Projet de centrale photovoltaïque au sol de Le Folgoët

ANNEXE 8 - Thématique hydrogéologique et sanitaire

<i>Annexe 8.1 : Étude hydrogéologique – Mars 2022</i>	<i>3</i>
<i>Annexe 8.2 : Évaluation des incidences et mesures liées à la suppression de talus.....</i>	<i>151</i>
<i>Annexe 8.3 : Avis de l'hydrogéologue agréé - Décembre 2021</i>	<i>166</i>
<i>Annexe 8.4 : Avis complémentaire de l'hydrogéologue agréé - Mars 2022</i>	<i>210</i>
<i>Annexe 8.5 : Avis de l'ARS</i>	<i>216</i>

**Annexe 8.4 : Avis complémentaire de
l'hydrogéologue agréé - Mars 2022**

Figure 6 : Carte des pentes sur le bassin versant des captages et le site (*Données de pentes issues de GéoBretagne*) (agrandissement en Annexe 3)

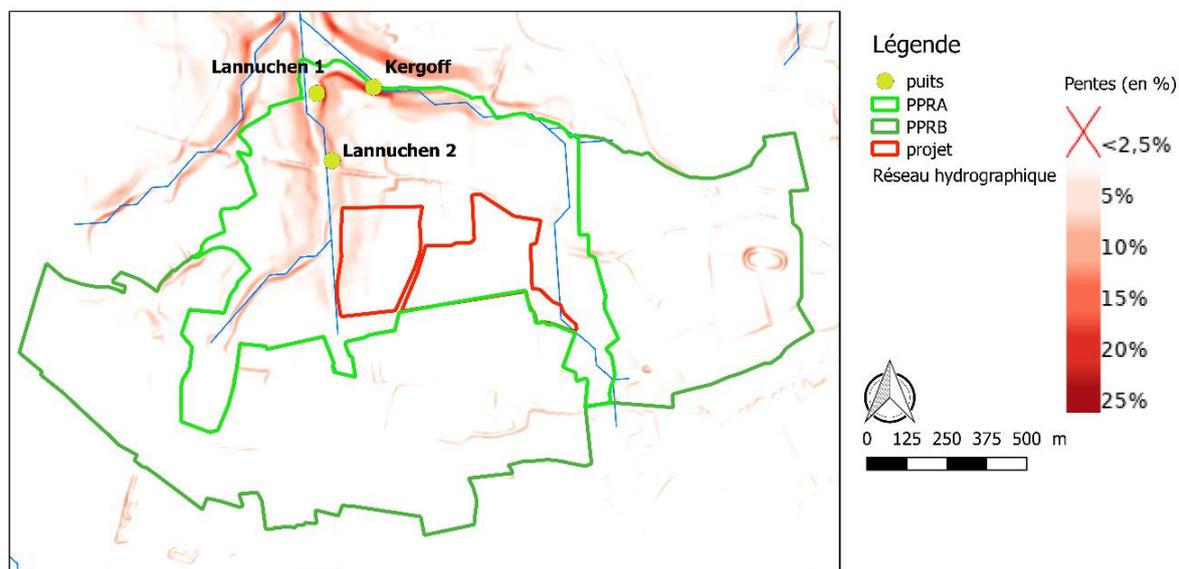
La phase d'installation, avec la création de l'ensemble des pistes et la circulation des engins peut entraîner un transfert de matière organique. Dans la zone Ouest de la centrale photovoltaïque, les pentes sont de l'ordre de 5% (Figure 6). Afin de limiter l'apport de matière en suspension par ruissellement vers le ruisseau, et potentiellement vers le captage de Lannuchen 2, il est nécessaire de maintenir une bande enherbée entre le talweg et la zone de travaux. Pendant la phase d'installation il est donc demandé à ce que le couvert végétal en dehors de l'emprise de la station ne soit pas dégradé. En effet, tel que prévu, l'emprise de la centrale permet de garder dans le sens de l'écoulement des eaux de ruissellement, au minimum une trentaine de mètres de couvert végétal. Avec les pentes présentes dans cette zone, cette distance est un minimum pour retenir les particules de matière organique. Si elle devait être réduite, la mise en place d'un talus serait nécessaire.

Figure 13 : Sensibilité des sols à proximité du site (à partir de ANTEA 2004)

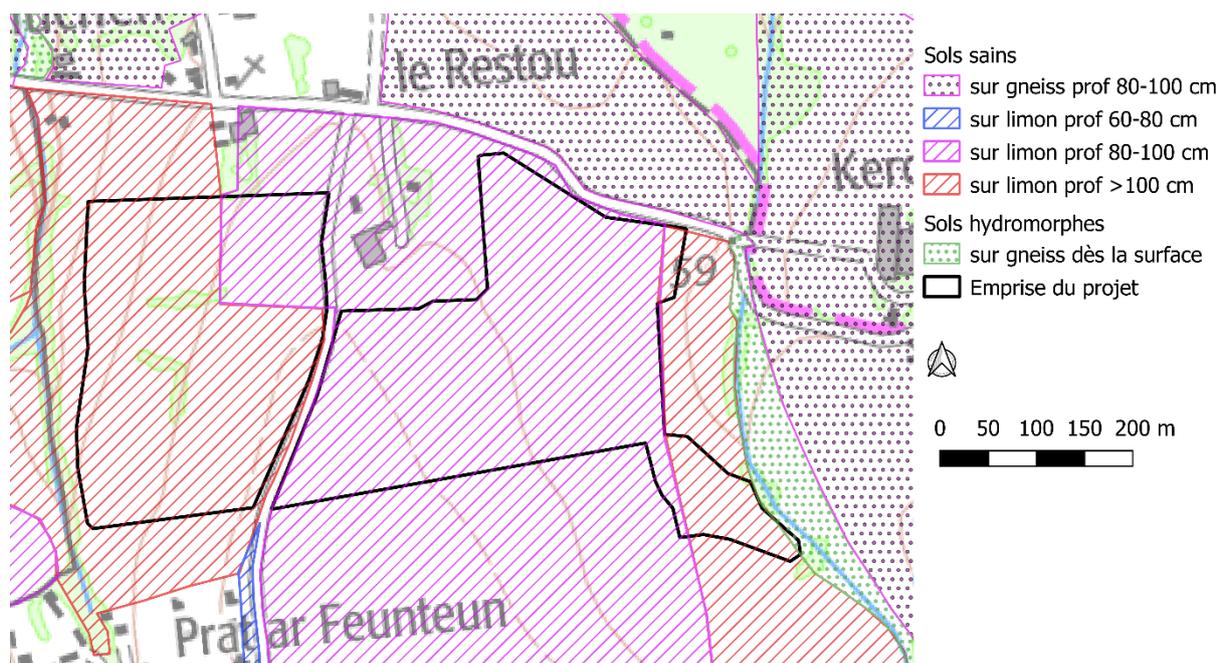
Comme mentionné dans la section 3.5.1 sur les eaux souterraines, l'épaisseur de la zone non saturée au-delà de la ligne Pz8, Pz4, Pz5, P1 a été obtenue par des extrapolations sur la charge piézométrique. De ce fait, les épaisseurs de la zone non saturée et donc de la vulnérabilité, surtout à proximité du ruisseau de Kergoff, sont également à prendre avec précaution. Surtout que les sols à l'Est du ruisseau de Kergoff sont hydromorphes (Figure 13, ANTEA 2004), or les épaisseurs mentionnées de plus de 5 m en période de hautes eaux paraissent peu cohérentes avec ce constat. Pour s'assurer que le projet ne soit pas sur des zones où la zone non saturée serait de moins de 5 m, il conviendrait de reculer l'emprise du site d'au moins 10 m. Pour avoir une estimation la plus juste, il conviendrait d'avoir une mesure de la charge hydraulique à proximité du ruisseau de Kergoff dans la partie Sud-Est du projet.

Figure 14 : Localisation des captages, du projet de centrale, des PPR et de la canalisation d'eau potable (fond IGN).

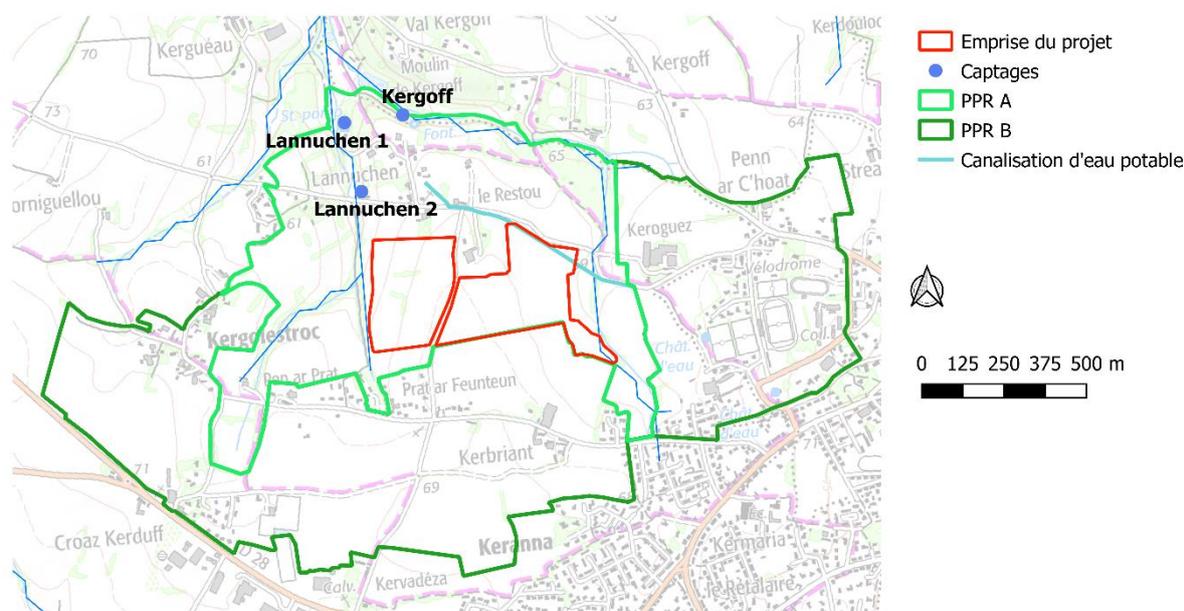
La canalisation d'eau potable menant l'eau de la station de traitement aux réservoirs est sur l'emprise de la station photovoltaïque (Figure 14). Bien qu'aucun panneau photovoltaïque ne soit sur l'emprise de la canalisation, la canalisation passerait sous une des pistes lourdes.
